Nieuwe versie
gemaakt met uw
inbreng

Herinrichting Pashegge

Herinrichting openbare ruimte Pashegge | Schetsontwerp

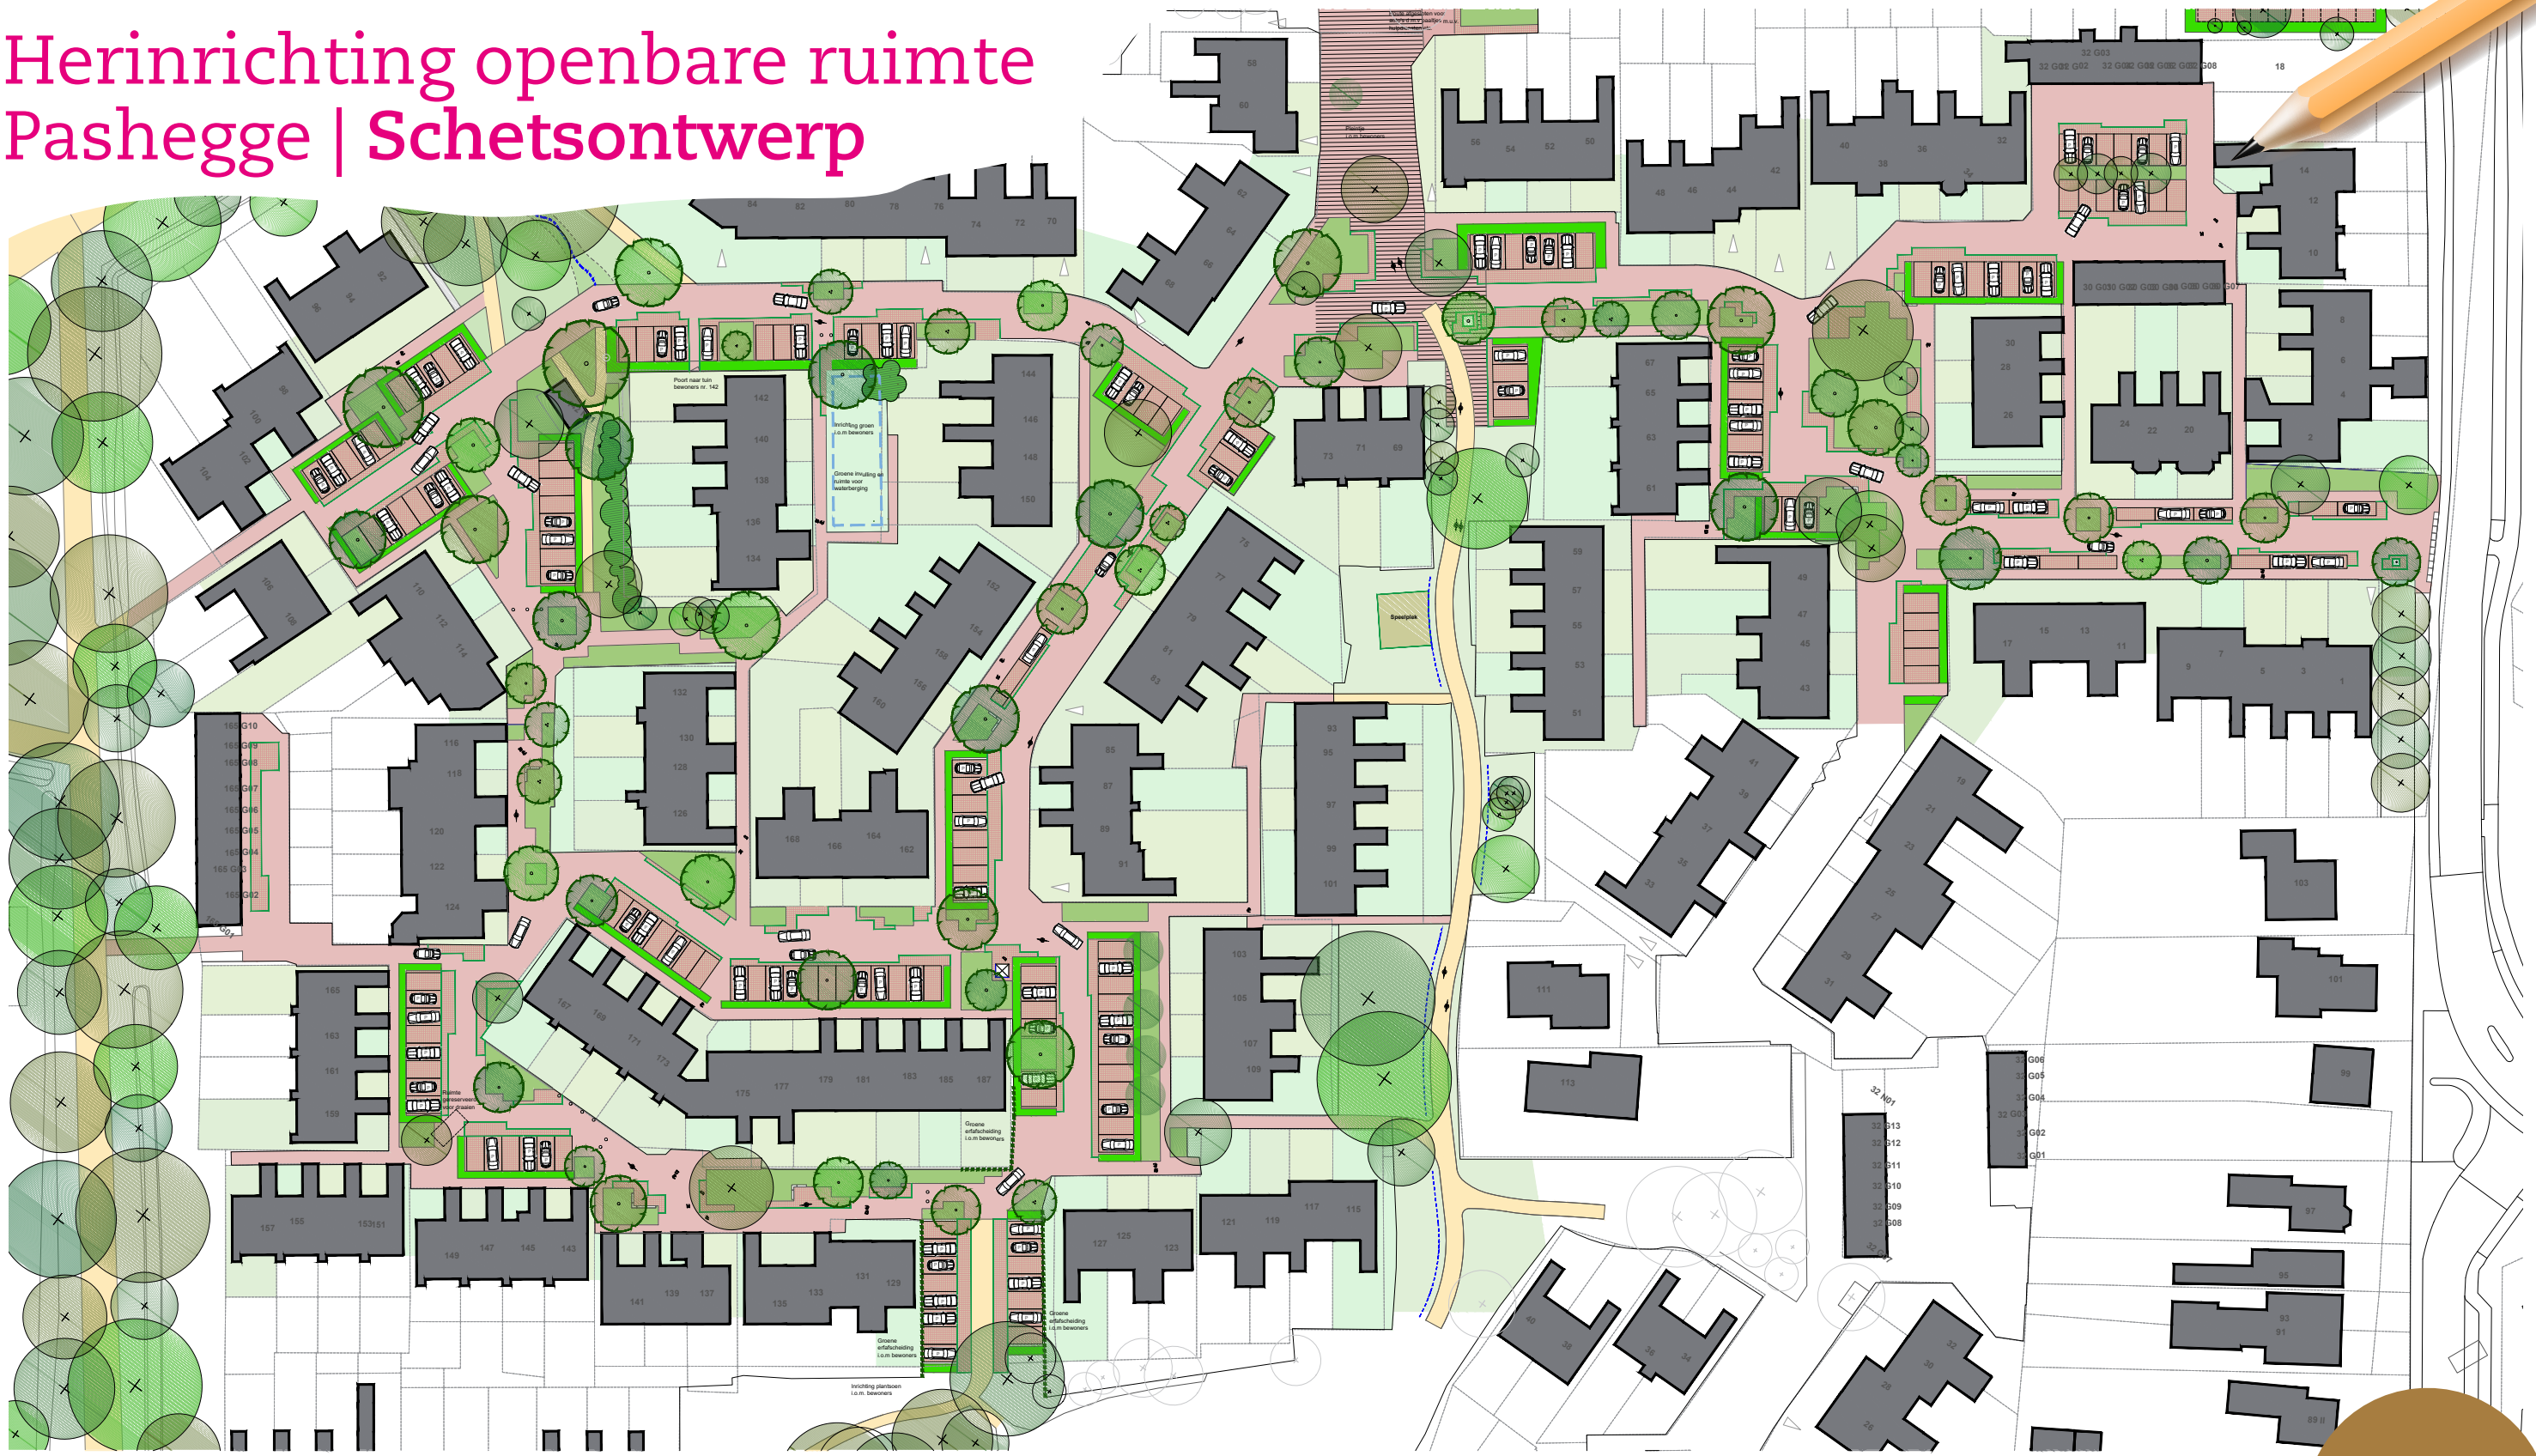
1. Er waren veel reacties op de entree Pashegge: bewoners vinden de huidige parkeerplaatsen niet voldoende en zijn niet tevreden over hoe de parkeerplaatsen nu zijn ingetekend. De meeste bewoners willen het liefst de parkeerrichting zoals het nu is en een betere verdeling van de parkeerplaatsen over de hele entreeweg.

2. Parkeren achter de garageboxen (ter hoogte van Pashegge 14): weinig ruimte om goed uit te kunnen draaien.
3. Er waren veel reacties op de doorsteek Pashegge-Pasbree: bewoners vinden een doorgang wel belangrijk voor de hulpdiensten en vuilniswagens. Niet voor autoverkeer vanuit de Pasbree. Ook waren er opmerkingen over de veiligheid voor kinderen.

4. Er waren veel reacties op het voorstel voor het éénrichtingsverkeer (ter hoogte van Pashegge 70): éénrichtingsverkeer is niet gewenst. Hierdoor komt er veel meer verkeer.

5. Er waren veel reacties op het voorstel voor een nieuwe weg (ter hoogte van Pashegge 110): deze weg zorgt alleen maar voor meer verkeer, geen meerwaarde voor de wijk.

6. Er waren veel reacties op het voorstel voor een nieuwe weg (ter hoogte van Pashegge 129-135): deze weg zorgt alleen maar voor meer verkeer voor de deur van de bewoners.

7. Achterin de Pashegge zijn extra parkeerplaatsen gemaakt vanwege parkeerdruk ter hoogte van het crossbosje. Meningen lopen uiteen, sommige burens vinden het een goed idee, anderen niet.

8. Parkeerplaatsen (ter hoogte van Pashegge 126): hier zijn verschillende meningen over. Sommige bewoners willen liever groen, anderen liever parkeerplaatsen.

9. Parkeren tegenover Pashegge 103-109: parkeervakken zijn nu in het midden van de straat getekend. Wens is liever parkeren zoals het nu is.
10. Tegenover Pashegge 84 zijn in het voorstel veel parkeerplaatsen ingetekend: verzoek meer groen in dit stukje.

11. Er waren veel reacties op het groen bij de entree weg. Bewoners vinden het eerste groenvak (ter hoogte van Pashegge 1) niet overzichtelijk voor het verkeer.
12. Bewoners zijn blij met meer groen in de straat. Wel zijn er veel opmerkingen over onderhoud.
13. Op een aantal locaties in de straat zijn reacties gegeven op problemen van de huidige bomen, zoals bladafval.

14. Er zijn vragen gesteld over de container opstelplaatsen voor de afvalcontainers van de Rova. In het schetsontwerp is dit nog niet ingetekend.

15. Op een aantal plekken in de wijk zijn er stinkende putten (gemengd riool).

1. De parkeerrichting is aangepast zoals het in de huidige situatie is. Een aantal extra parkeerplaatsen wordt aangelegd en zijn beter verdeeld over de hele entreeweg.

2. Het schetsontwerp is iets aangepast, zodat er voldoende ruimte is om uit te draaien.
3. De doorgang naar de Pasbree blijft bestaan, maar alleen voor de hulpdiensten en vuilniswagens. Hiervoor komt een verkeerspaaltje. De ruimte voor Pashegge 60 en naast Pashegge 56 wordt ingericht als pleintje waar kinderen kunnen spelen.

4. De éénrichtingsweg is uit het schetsontwerp gehaald.
5. De nieuwe weg is uit het schetsontwerp gehaald.
6. De nieuwe weg is uit het schetsontwerp gehaald.

7. Vanwege hoge parkeerdruk blijven deze parkeerplaatsen bestaan. Wel wordt gekeken of er meer groen toegevoegd kan worden.
8. Bewoners is gevraagd om samen te overleggen. De keuze is gevallen op parkeervakken ter hoogte van Pashegge 167-173, groen bij Pashegge 126.

9. Parkeerplaatsen zijn in het schetsontwerp weer aangepast en naar de zijanten verplaatst.
10. Er zijn hier voldoende parkeerplaatsen, dus er komt meer groen.

11. Dit groenvak is uit het schetsontwerp gehaald. De entree van de Pashegge is verbreed om het overzichtelijker te maken.
12. Er blijft groen op straat. Op sommige plekken is het groen verplaatst en zijn de plantvakken vergroot om ervoor te zorgen dat bomen en planten beter kunnen groeien en het groen ook mooi groen blijft. De keuze van de beplanting volgt nog. Voor de opmerkingen over achterstallig onderhoud is aandacht.
13. Er komt een inventarisatie voor de kwaliteit van de bestaande bomen. De insteek is wel behoud van bestaande bomen. Bij bomen met veel overlast is aandacht. De keuze van de beplanting volgt nog.

14. Er wordt nog gekeken of een andere manier van afval inzamelen mogelijk is. Meer informatie is op dit moment nog niet bekend. In een volgende fase wordt dit nader uitgewerkt.

15. Voor de stinkende putten in de Pashegge is aandacht. In de technische uitwerking van de plannen wordt dit verder opgepakt.
